Mission régionale d'autorité environnementale
ÎLE-DE-FRANCE

**Avis délibéré
de la Mission régionale d'autorité environnementale d'Île-de-
France sur un projet de centrale photovoltaïque situé à
Courtry et à Villeparisis (77)**

N°MRAe 2021 - 1677

Figure 2 : Localisation de la centrale (en rouge) au sein de l'ISDD (en noir) - Source : étude d'impact (p 28)

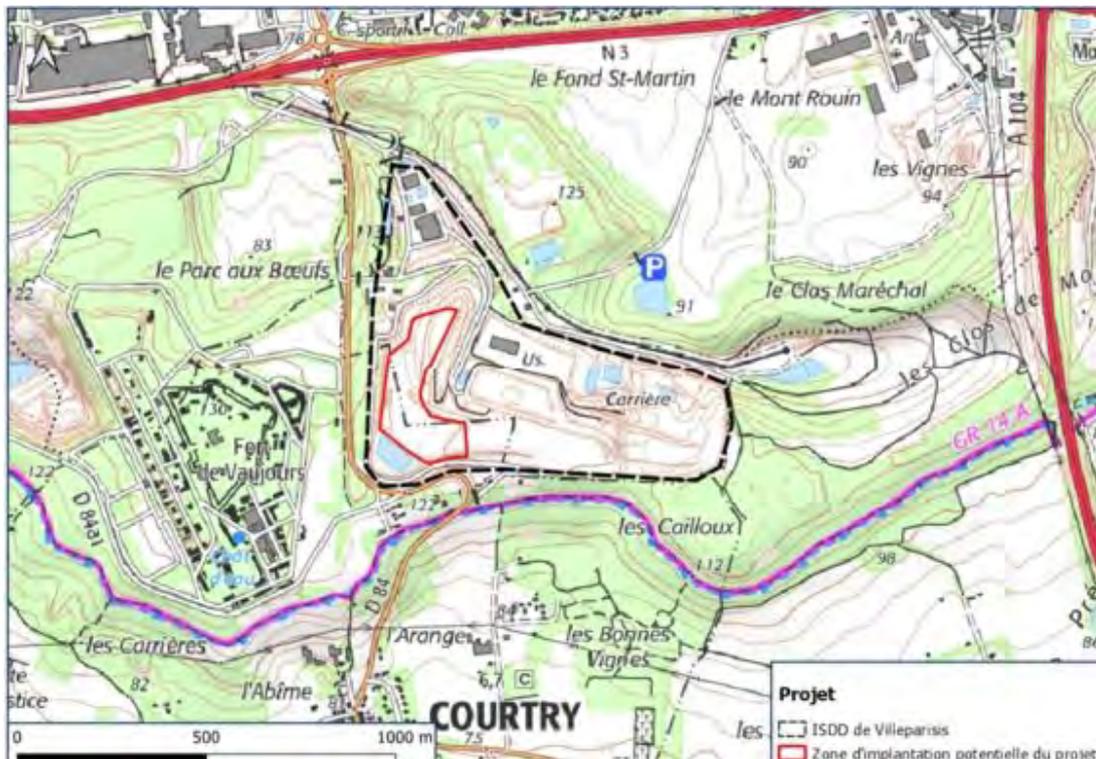
L'étude d'impact n'apporte pas d'information sur la nature de ce suivi, sur ses résultats, concernant notamment l'évolution des émissions de gaz, sur les mouvements de sol observés et sur d'éventuelles mesures correctives. Ces informations sont importantes pour apprécier les contraintes du site où doit s'implanter la centrale.

L'étude d'impact ne présente pas les autorisations qui encadrent les activités pratiquées dans le périmètre de l'ensemble du site de 43 ha, que ce soit au titre du code forestier (le site était en partie boisé avant l'ouverture de la carrière et a fait l'objet d'une autorisation de défrichement), ou du code de l'environnement, s'agissant notamment des conditions de réaménagement en fin d'exploitation et de la destination à donner aux terrains réaménagés.

La MRAE recommande de compléter l'étude d'impact soumise à l'enquête publique en présentant les différentes autorisations et prescriptions qui encadrent :

- **les activités dans le périmètre de 43 ha de l'ISDD, en particulier sur le site d'implantation de la centrale et à ses abords ;**
- **les conditions de remise en état de ce site, tant au titre du code de l'environnement que du code forestier ;**
- **la surveillance de l'ancien stockage de déchets sur lequel doit s'implanter la centrale.**

Figure 4 : Plan du projet - Source : étude d'impact (p 38)

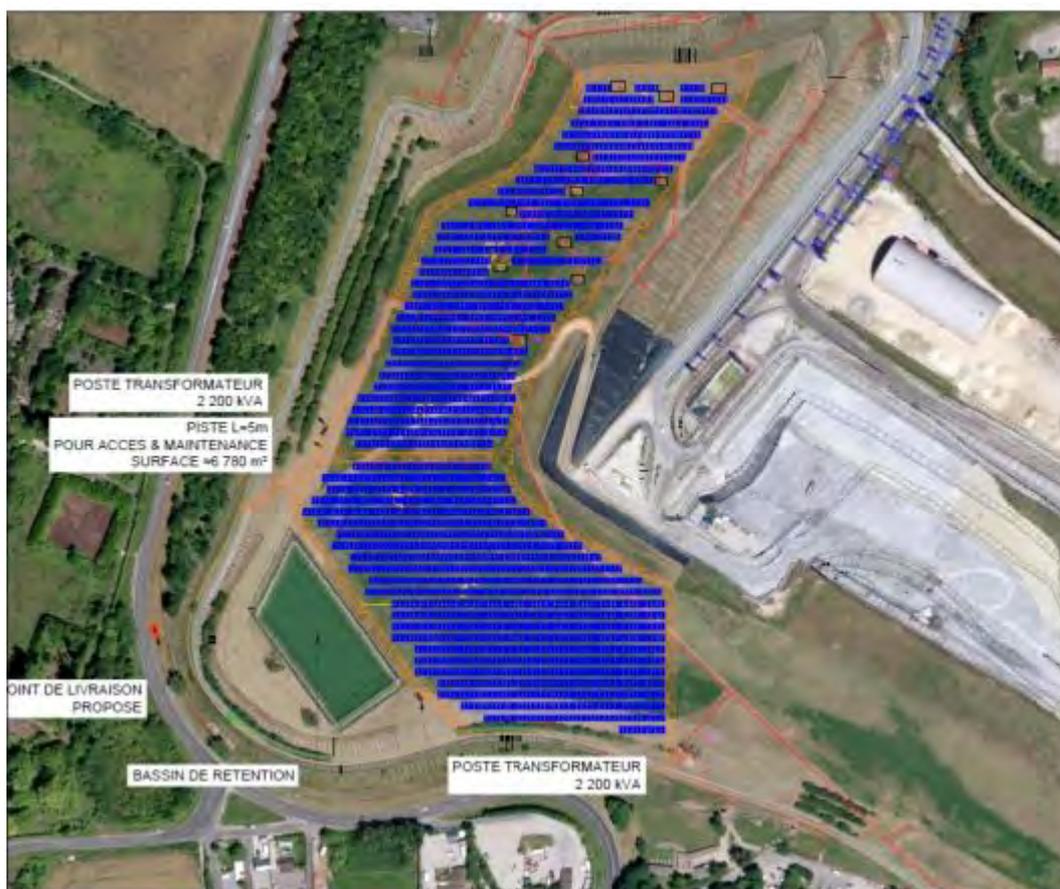
Une protection contre la foudre sera mise en œuvre. Des distances de sécurité (non précisées) seront conservées par rapport aux installations existantes de l'ancienne décharge (réseau de collecte du biogaz et des lixiviats).

Il convient pour la MRAe de préciser, d'une part la constitution de la couverture de la décharge, notamment la profondeur à laquelle se trouve le géotextile ainsi que les pentes des sols en place, et d'autre part les dispositions prises à proximité des ouvrages de capture des gaz et des lixiviats

- **préciser la constitution de la couverture de la décharge, notamment la profondeur du géotextile ainsi que les pentes des sols en place ;**
- **préciser les dispositions prises à proximité des ouvrages de capture des lixiviats ;**
- **mettre en place un suivi garantissant l'intégrité de la masse de déchets durant les travaux, puis durant l'exploitation de la centrale (tassements, ruissellements).**

Figure 10 : Relevés floristiques - Source : étude d'impact (p 98)

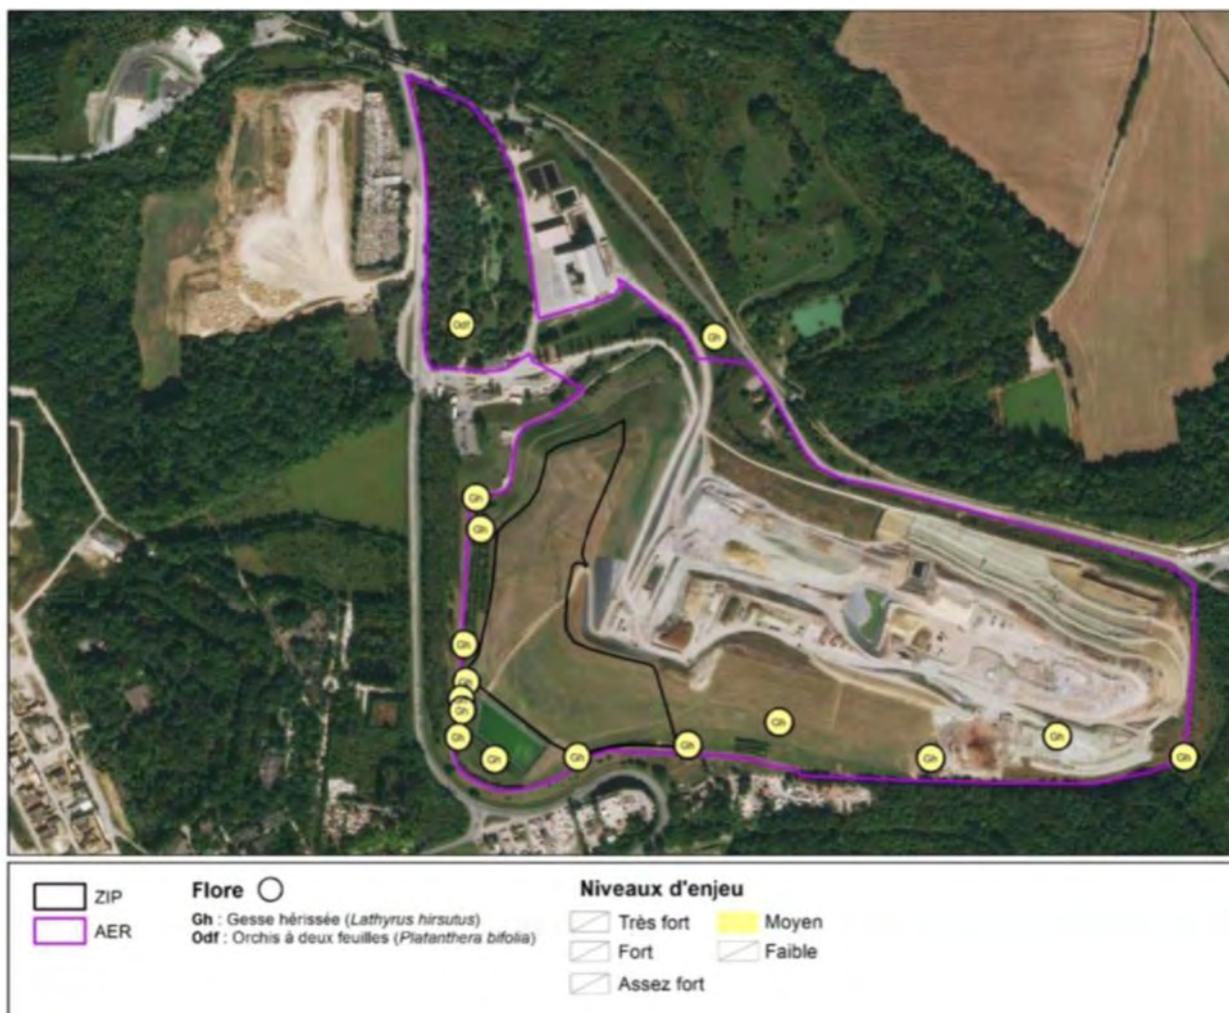
Aucune espèce végétale protégée n'a été identifiée (inventaire effectué en 2017). Plusieurs stations de Gesse hérissée (*Lathyrus hirsutus*) - espèce rudérale, mais rare en Île-de-France - ont été identifiées sur la limite ouest et sud de la future centrale et une station d'Orchis à deux feuilles (*Platanthera bifolia*) - espèce assez rare en Île-de-France et vulnérable selon la liste rouge de la flore d'Île-de-France à sa pointe sud-est. L'étude d'impact conclut à des enjeux floristiques faibles à ponctuellement moyens. (p 96). Pour la MRAe cet enjeu justifie un suivi et, le cas échéant l'adoption de mesures de gestion pour assurer le maintien de ces plantes sur le site.

Globalement les enjeux écologiques sur le site lui-même sont considérés comme faibles par l'étude d'impact. Pour la MRAe cette appréciation est à tempérer compte tenu de sa contribution potentielle aux continuités identifiées par le SRCE et des enjeux floristiques ponctuellement qualifiés de moyens.

La MRAe recommande un suivi dans la durée de la flore sur le site et, le cas échéant l'adoption de mesures de gestion pour assurer son maintien.
